# 新竹縣政府工程查核代表照片表

工程名稱：新竹縣中小學電力系統改善工程(第1群)

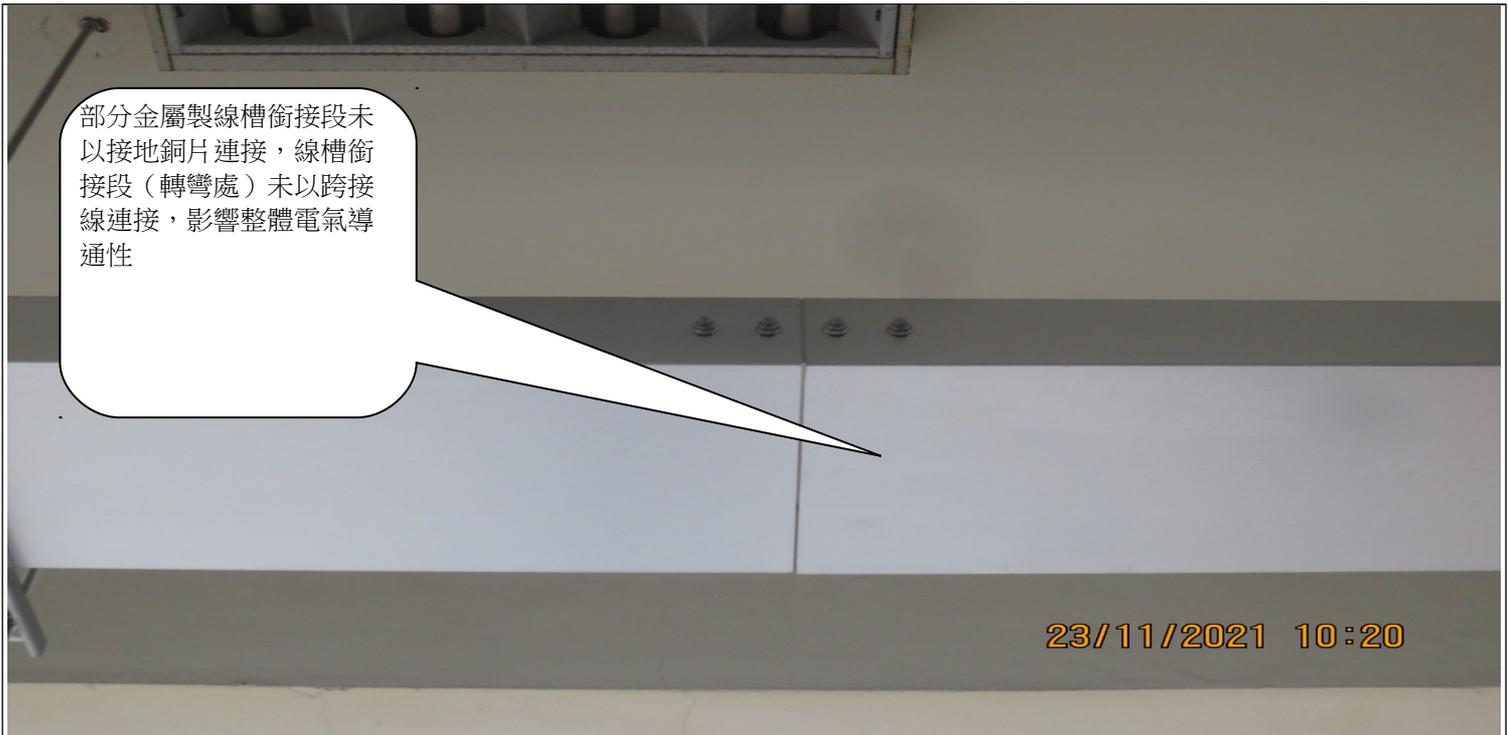
說明	線槽未以鋼性鐵件加固易受外力影響產生晃動情形。
----	-------------------------

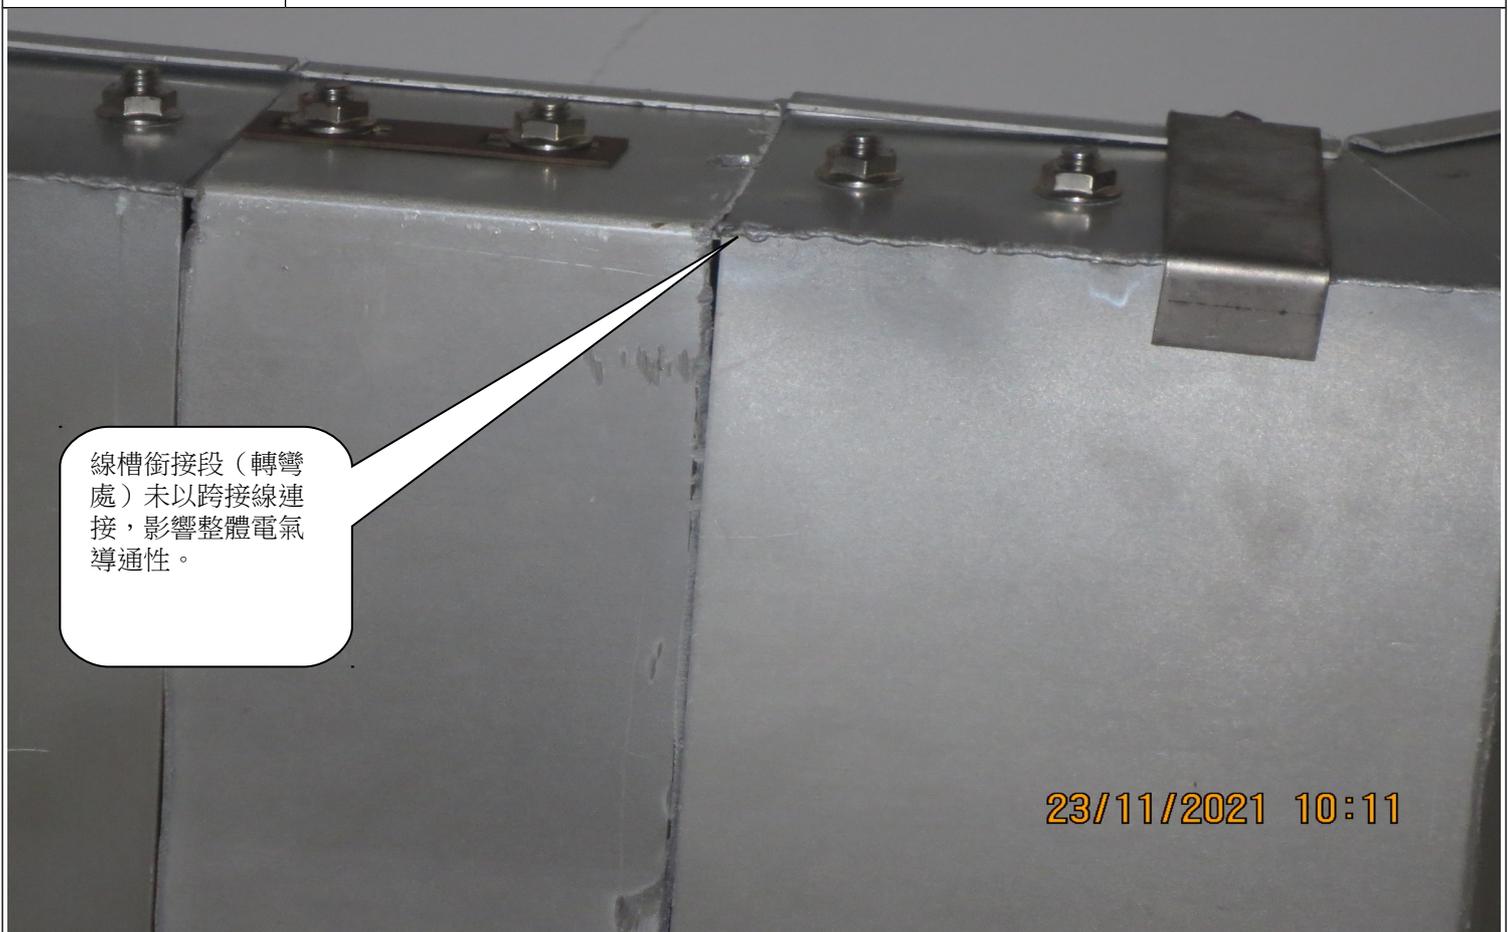
部分金屬製線槽銜接段未以接地銅片連接，線槽銜接段（轉彎處）未以跨接線連接，影響整體電氣導通性

部分金屬製線槽銜接段未以接地銅片連接，線槽銜接段（轉彎處）未以跨接線連接，影響整體電氣導通性。
